# SYNTHESIZER

## RETTELSER

**Xx juni 2004**

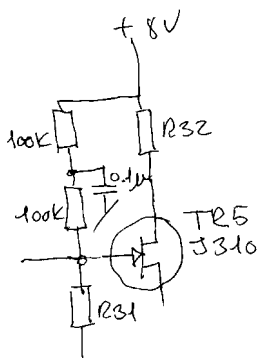
- 4 There is an unwelcome connection on the synthesiser pcb between the junction of R4/16/17 and IC3 pin 1.
- 5 C45 skal være 18 pF og C46 skal være 10 pF (de to værdier er byttet rundt).
- 6 R29 (470 ohm) er parallelforbundet med 220 ohm for at få tilstrækkelig lav udgangsimpedans. RFC5 er parallelforbundet med 1 kohm for at undgå oversving i lavpasfilteret.
- 7 Det kan ske at PLL ikke vil gå i lås, når CDG2000 tændes. OZ9FW har løst det således:

Co:	CDG2000
Title:	Synthesizer DDS
Board:	Synth
Author:	G8KBB
Date:	16 Jan 2003
Revision:	A
Size:	A
Sheet	1 of 1

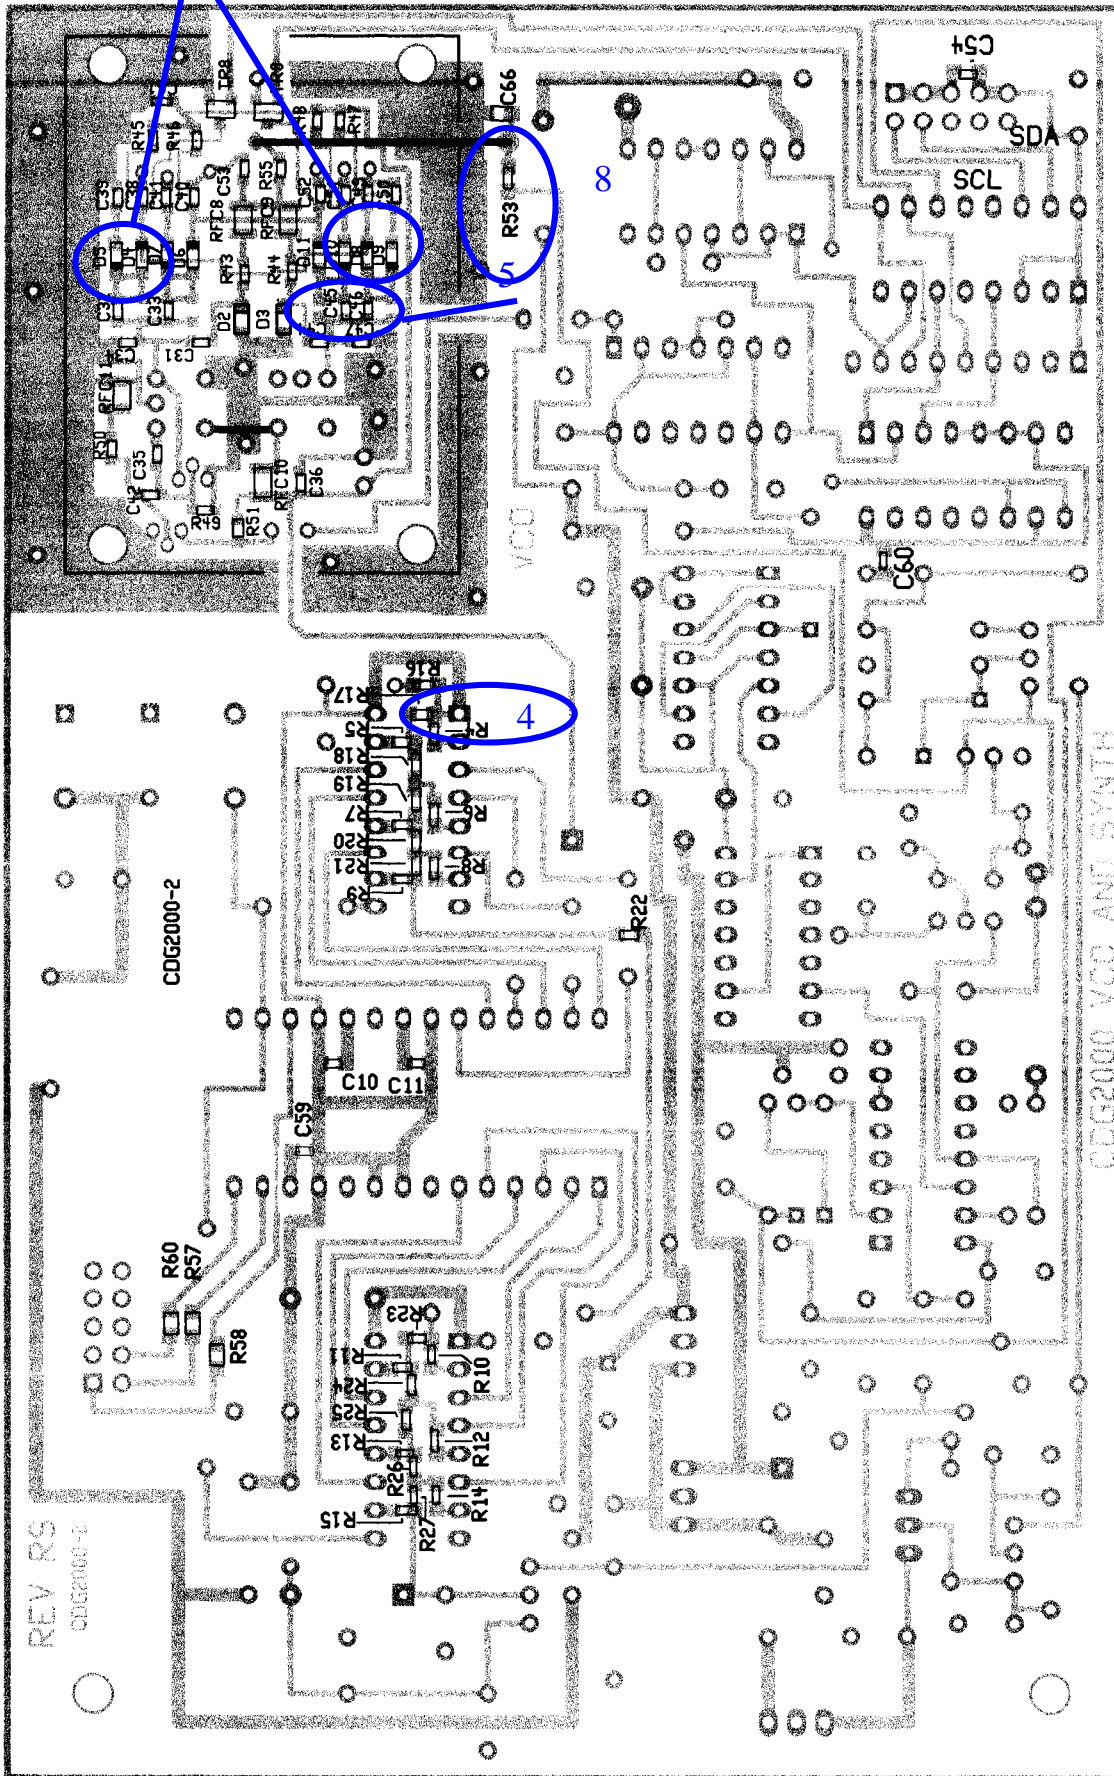
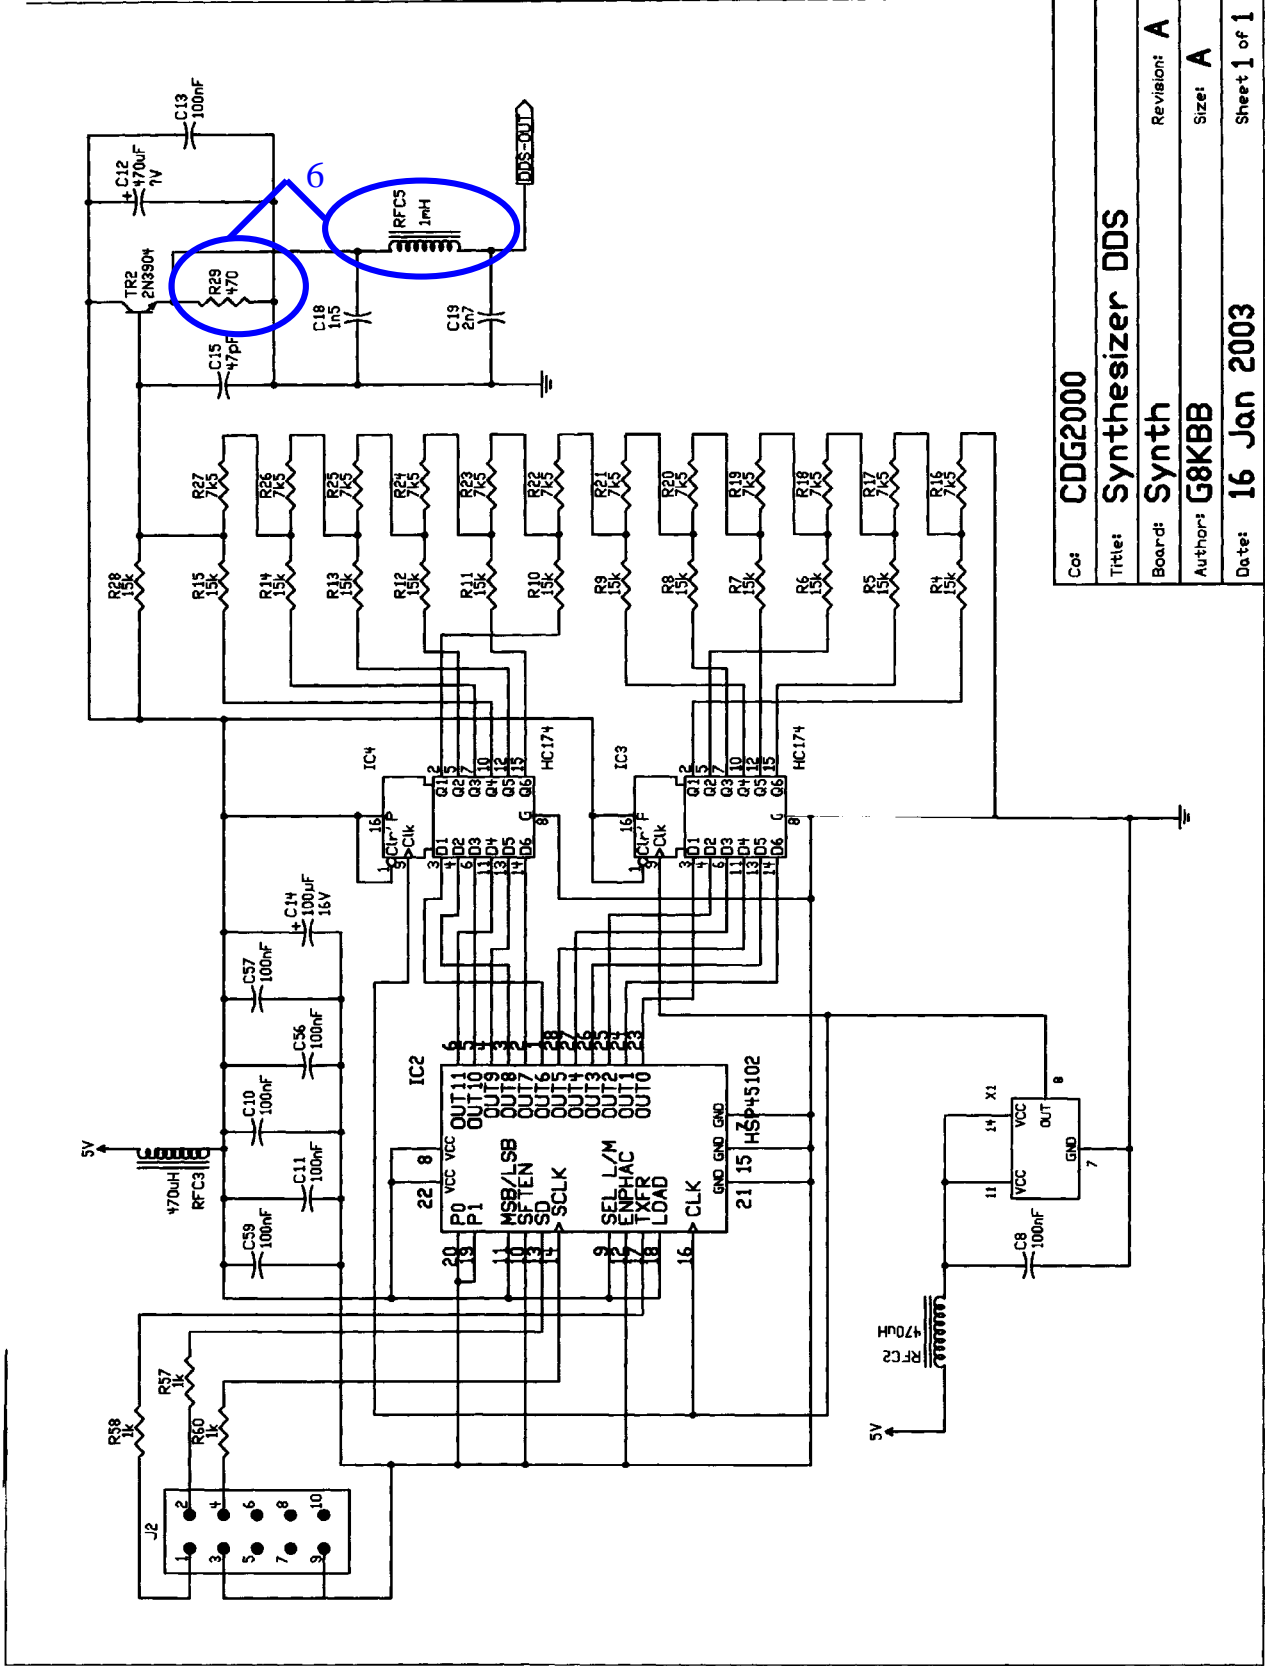
- 1 C4 på print er C9 i diagram, C9 er i styklisten 220nF og på diagrammet 10uF 16V, men der er 24V på den. Skal være 10uF 35V.
- 2 C32 på oversiden af printet skal være C37, 100uF 16v.
- 3 Printbane fjernes

i stedet for monteres en ny forbindelse med isoleret tråd

Co:	CDG2000
Title:	Synthesizer VCO
Board:	Synth
Author:	G8KBB
Date:	2 Feb 2003
Revision:	A
Size:	A
Sheet:	1 of 1

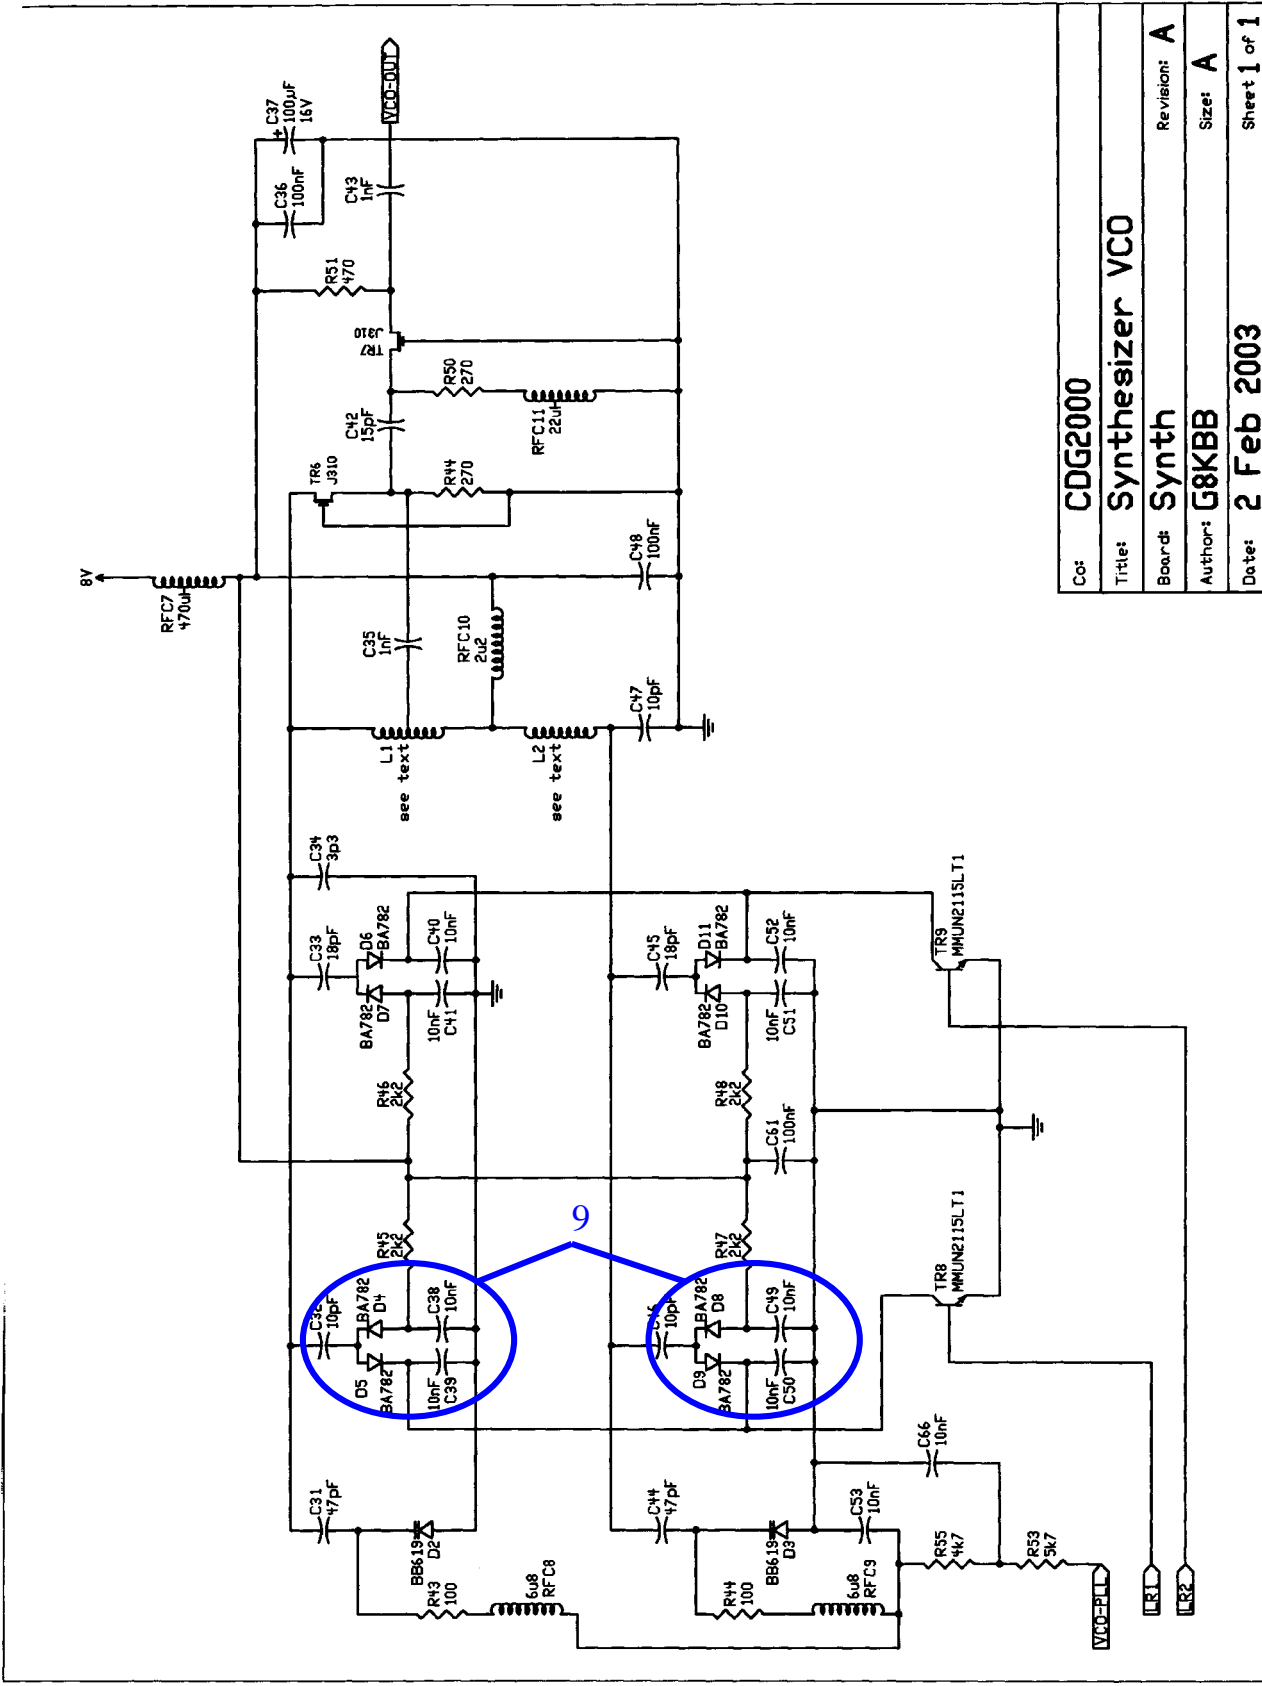
- 8 R53 på oversiden af printet er 1K 0.25W 1% metelfilm.  
R53 på undersiden af printet er 4K7 smd er på diagrammet angivet som R58.
- 9 På printets underside er D4/C38 og D5/C39 byttet rundt samt D8/C49 og D9/C40 også byttet rundt (har kun betydning ved fejlfinding).
